Naam vergadering: Bijeenkomst klankbordgroep Lopik Oost 26 september  
Datum: 12-12-2023

## Samenvatting gestelde vragen en benoemde aandachtspunten

### Uitwerking rondweg

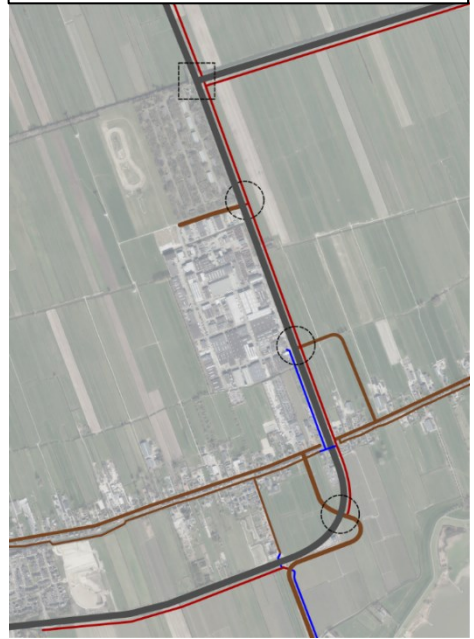
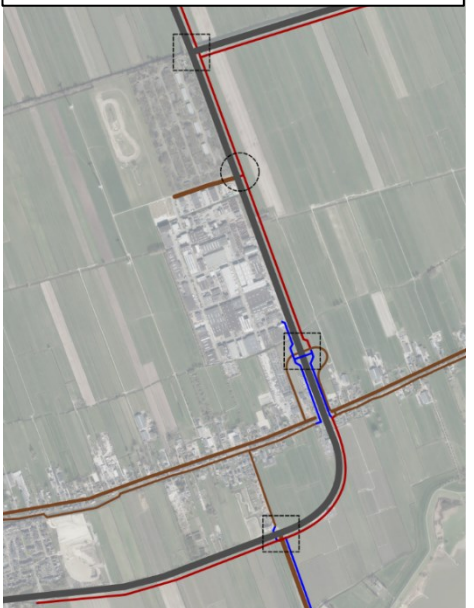
#### **Vraag: de vorige keer werd er een ongelijkvloerse fietsoversteek gepresenteerd. Waarom is die nu niet zichtbaar in de varianten?**

#### **Vraag: is het mogelijk om kruisingen van de N210 op kortere afstand van elkaar te situeren dan op dit moment het geval is?**

Bezien vanuit kosten (financieel) versus baten (het aantal fietsers dat er gebruik van maakt), lijkt het nu doelmatiger een gelijkvloerse fietsoversteek verder te onderzoeken, al is nu nog niet bekend waar en op welke manier. Bij de uitwerking zullen we met de klankbordgroep een aangepast voorstel delen voor de inrichting van de oversteek bij kruispunt Graaf.

De onderlinge afstand tussen kruispunten is een afweging die het projectteam ook beschouwt in de zoektocht naar de best passende oplossing.
